改善箇所説明図

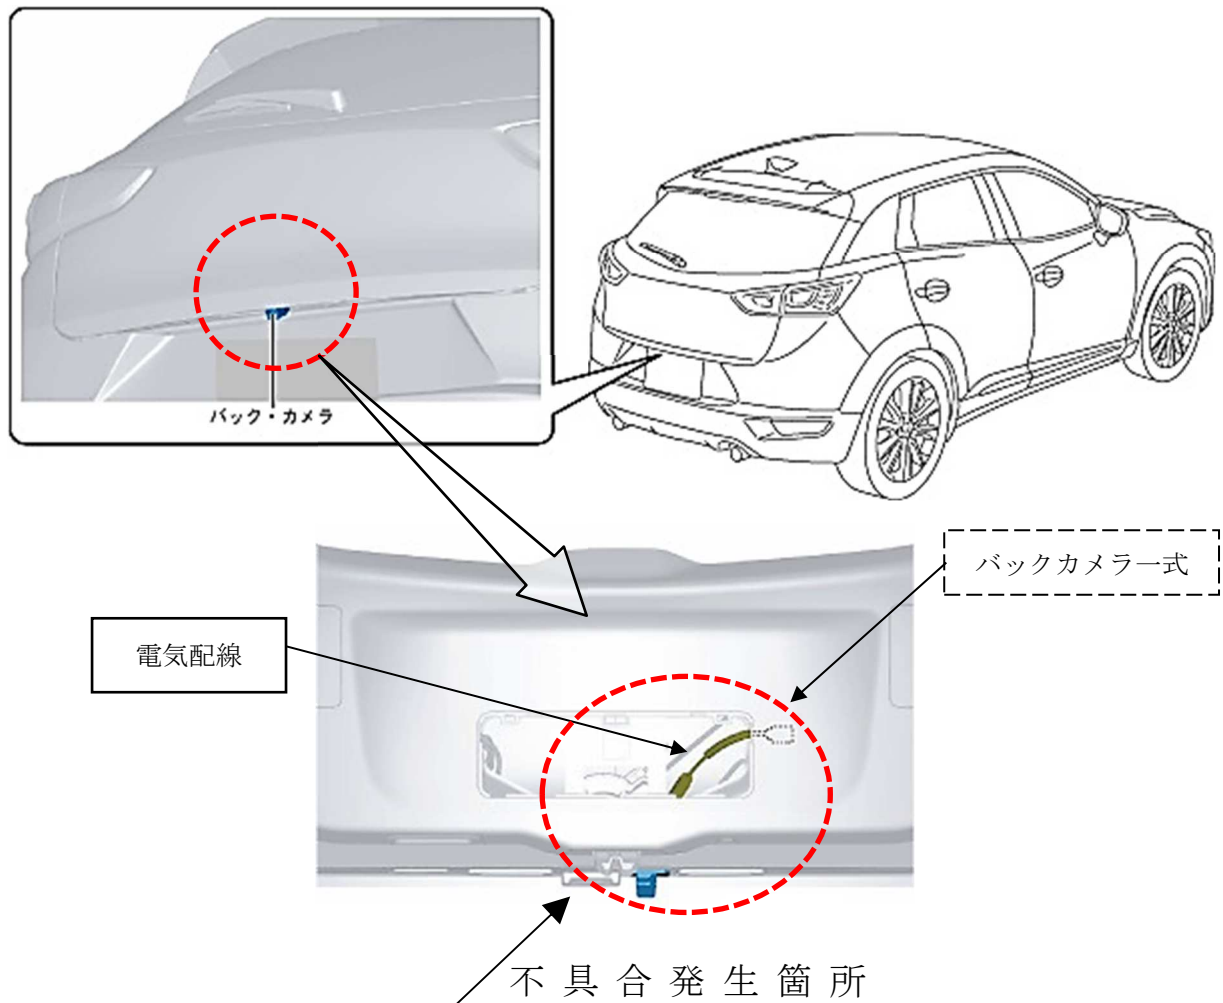
バックカメラにおいて、電気配線の固定が不適切なため、リアゲートを閉めた時や走行中の車体振動などで振れ、バックカメラと電気配線間の接続端子が摺動することがある。そのため、そのまま使用を続けると、接続端子の表面被膜が摩耗して剥がれ、腐食することで電気抵抗が増加し、最悪の場合、バックカメラの映像が乱れ、車両後方が確認しにくくなるおそれがある。

全車両、バックカメラを点検し、映像に乱れが認められた場合はバックカメラ一式を新品と交換し、電気配線をシール材で固定する。映像に乱れが認められない場合は電気配線をシール材で固定する。

識別：左リヤドア・アップパヒンジ取付けボルト（下側）の頭に黄ペンを塗布する。
